**Avis de sécurité urgent : rappel**

**BRAIN QUICK SOFTWARE version 4.01.00 à 4.01.04**

**Stimulation corticale sur des systèmes à 256 canaux**

Figure 1 : écran de démarrage

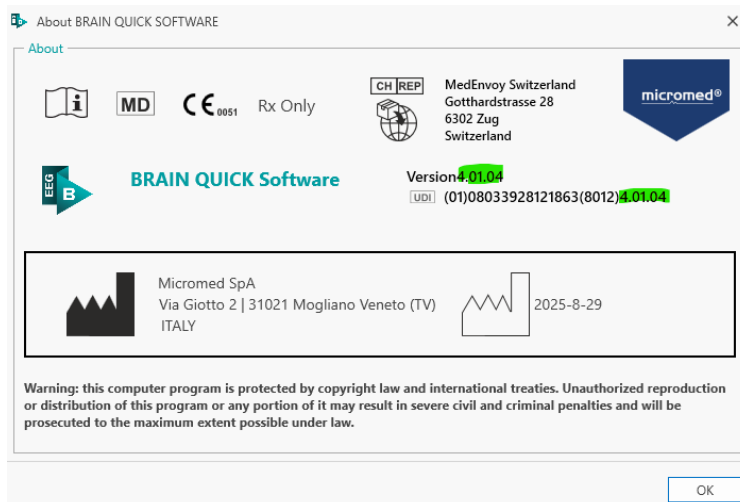
Les versions concernées peuvent être identifiées à partir de l'écran de démarrage ou de la fenêtre « À propos », accédée au moyen du menu Aide->À propos. Voir les images ci-dessous à titre de référence.

Les versions concernées de BRAIN QUICK SOFTWARE sont :

**4.01.00 ; 4.01.01 ; 4.01.02 ; 4.01.03 ; 4.01.04**
